Münsingen, 24.09.2023

Stellungnahme Ergebnis «Zwischenphase Projektänderung Tägertschistrasse»

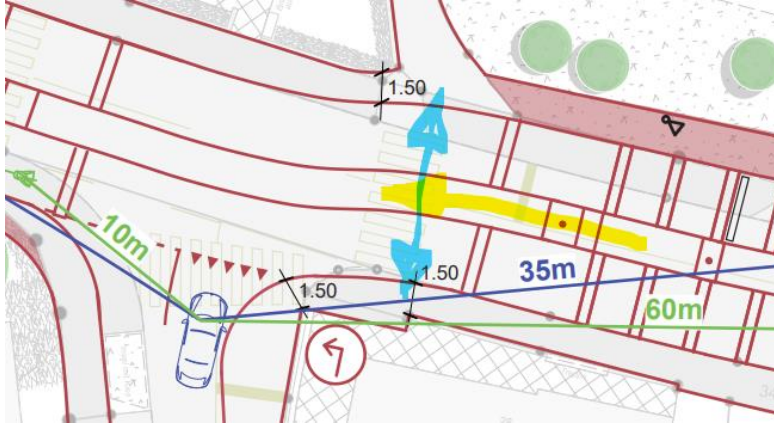
- Fussgänger profitieren vom neuen bergseitigen Trottoir im Krankenhausweg. Es führt sie wesentlich sicherer von der Bushaltestelle zur Tägertschi Strasse und ins Schneckenwägli. Die **Tägertschi Strassenquerung** muss hier aber weiter talwärts gezogen werden (gelb), damit diese vor das Schneckenwägli (blau) zu liegen kommt (wie heute der Zebrastrreifen). Die Querungszone Krankenhausweg und im

Besonderen das Schneckenwägeli ist eine wichtige Verbindung für Schüler zum Schulzentrum Rebacker. Nach Einführung vom neuen Regime muss dieses unbedingt gut beobachtet werden, damit allenfalls rasch Anpassungen vorgenommen werden können.

Generelle Hinweise ausserhalb vom Planungsperimeter

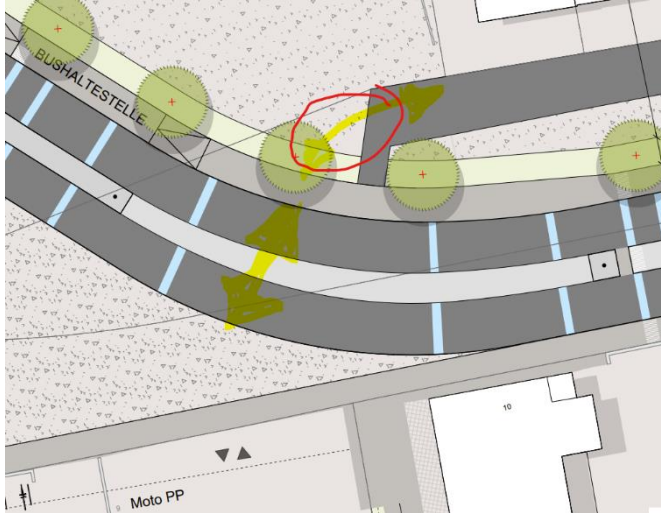
- Die **Ausfahrt West der Hintergasse** ist gemäss Bericht nur für Fussgänger vorgesehen. Sie ist heute eine wichtige Ausfahrt für Velofahrende und muss weiterhin für Velofahrende zur Verfügung stehen. Sie ist der Zugang zum Dorfplatz und Coop für das Sonnhaldequartier, Mühletal und Tägertschi
